# 新竹縣政府工程查核代表照片表

工程名稱：寶山鄉雙新集會所暨幼兒園大樓興建工程

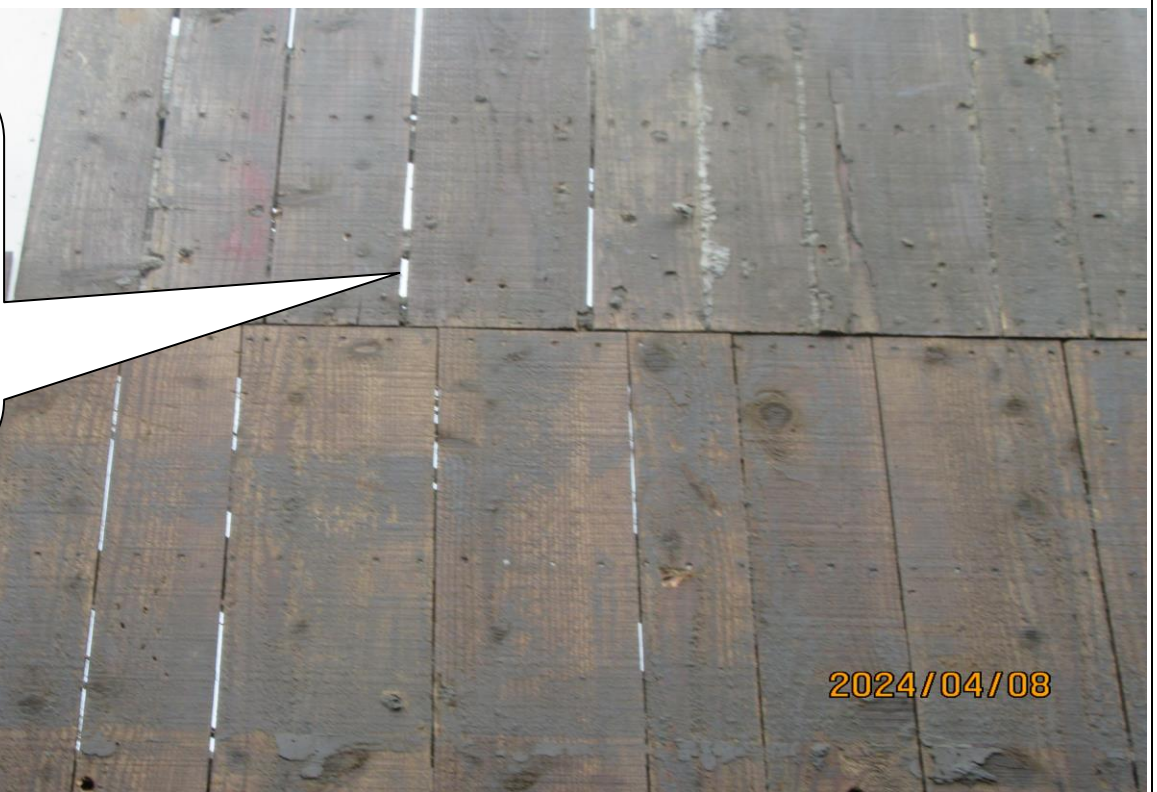
(抽查 2F 往 3F) 二 F 樓梯下層鋼筋未預埋，目前組裝完成之鋼筋型態與設計圖不符。

. 抽查二樓施工中之樓梯、內牆、外牆之模板使用過度且未經妥善整理有老舊破損情形，模板組裝後有不緊密及透光等現象產生。

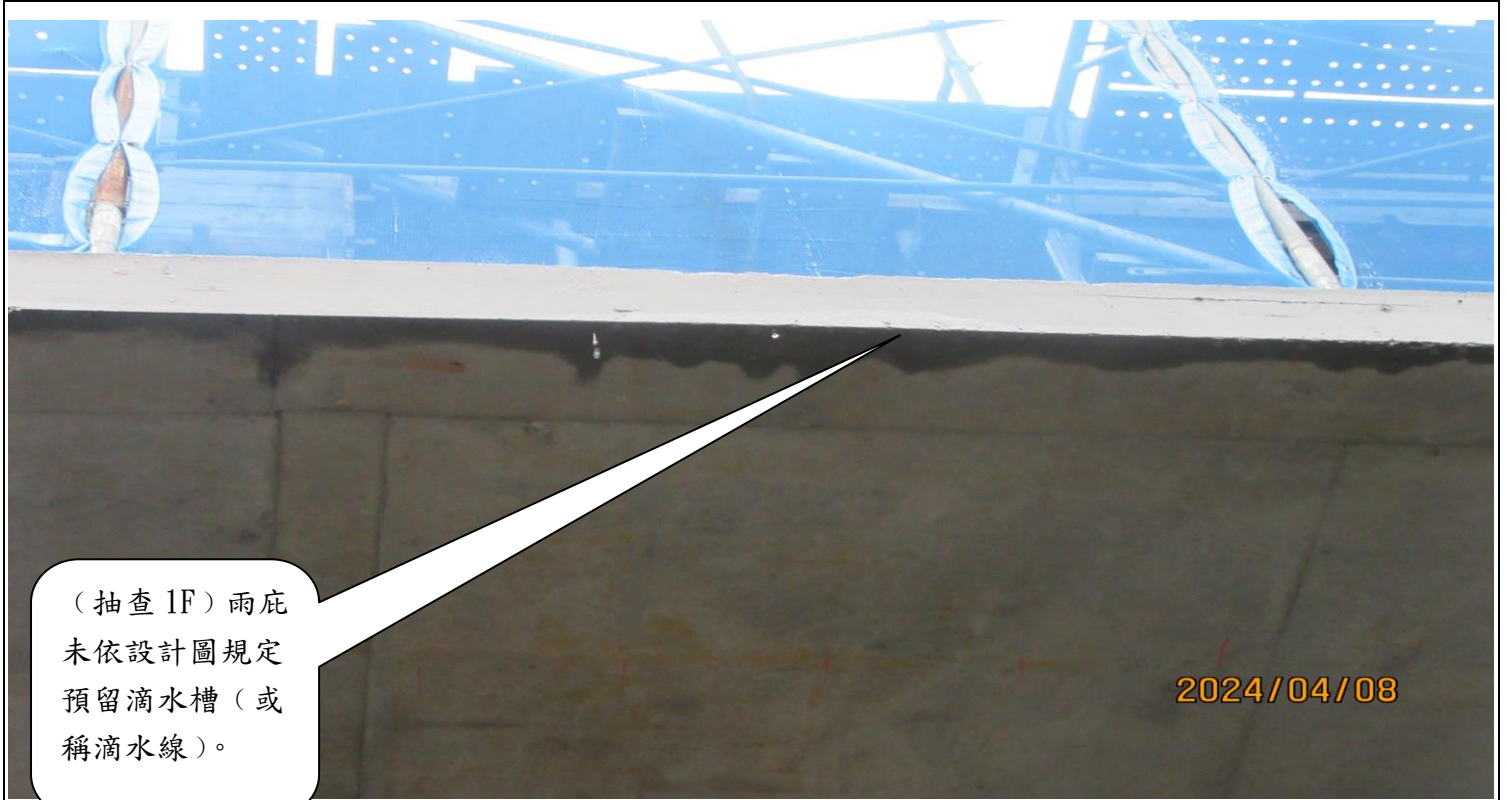
. 抽查二樓施工中之樓梯、內牆、外牆之模板使用過度且未經妥善整理有老舊破損情形，模板組裝後有不緊密及透光等現象產生。

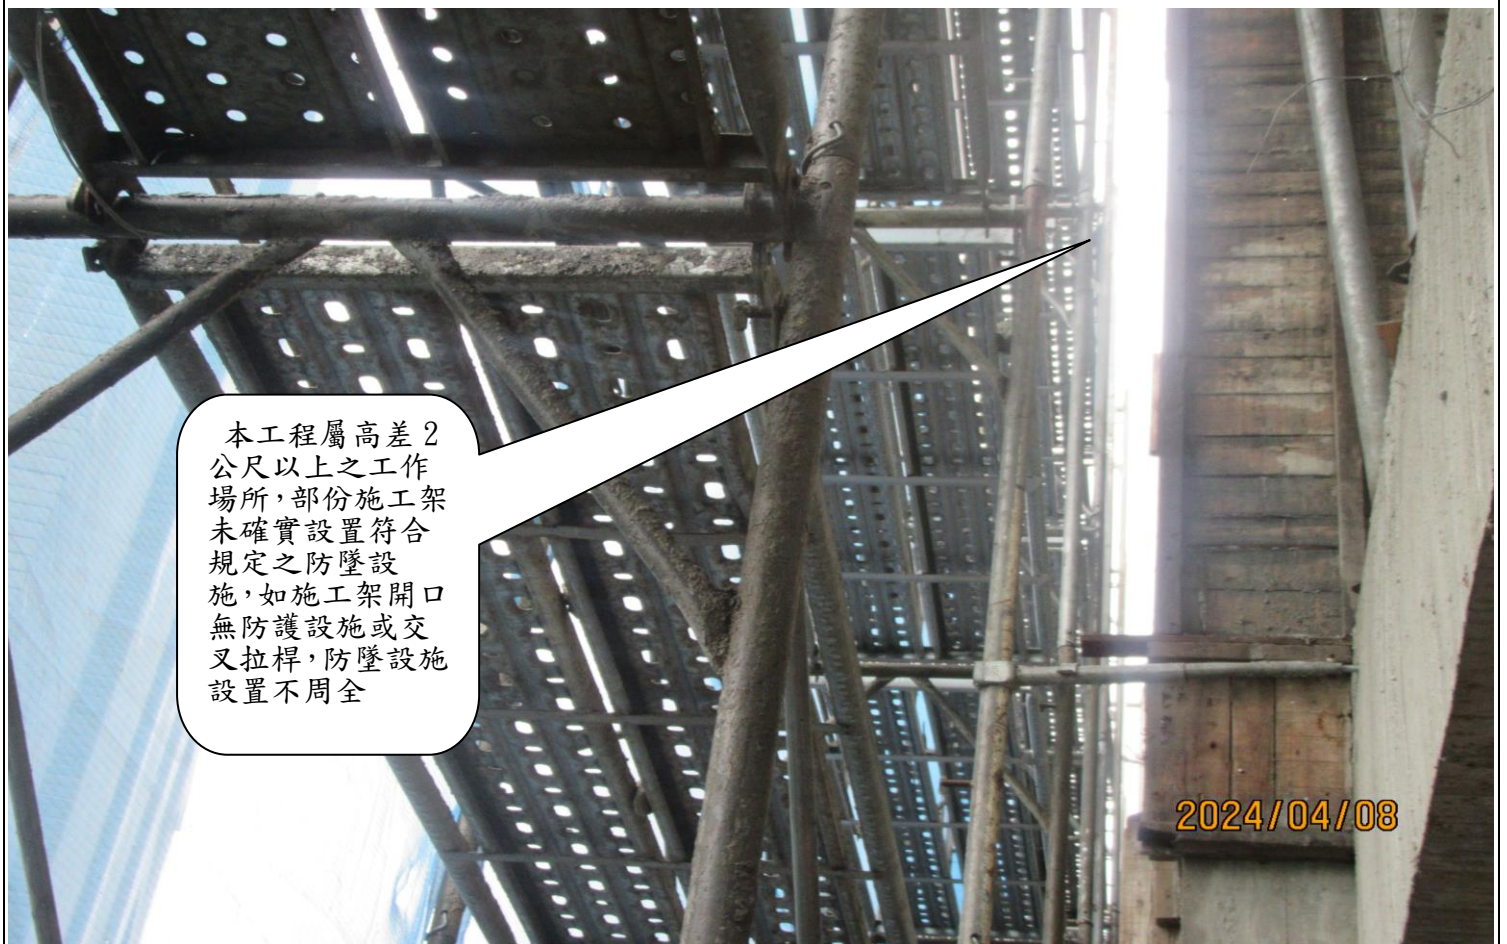
(抽查 1F) 雨庇未依設計圖規定預留滴水槽 (或稱滴水線)。

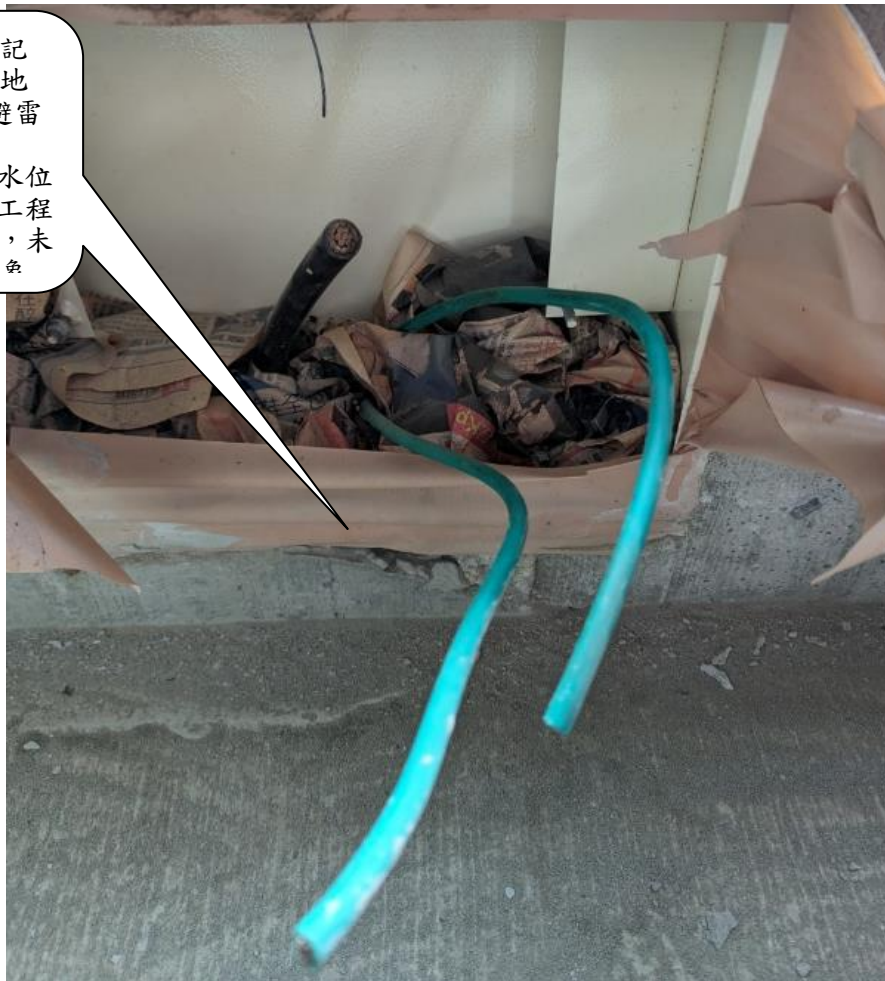
. 部分電氣管路並未以標準盒接頭施作，PVC管突出過高，未來截斷時容易破壞管緣，抽線時建議出口需施作管緣保護
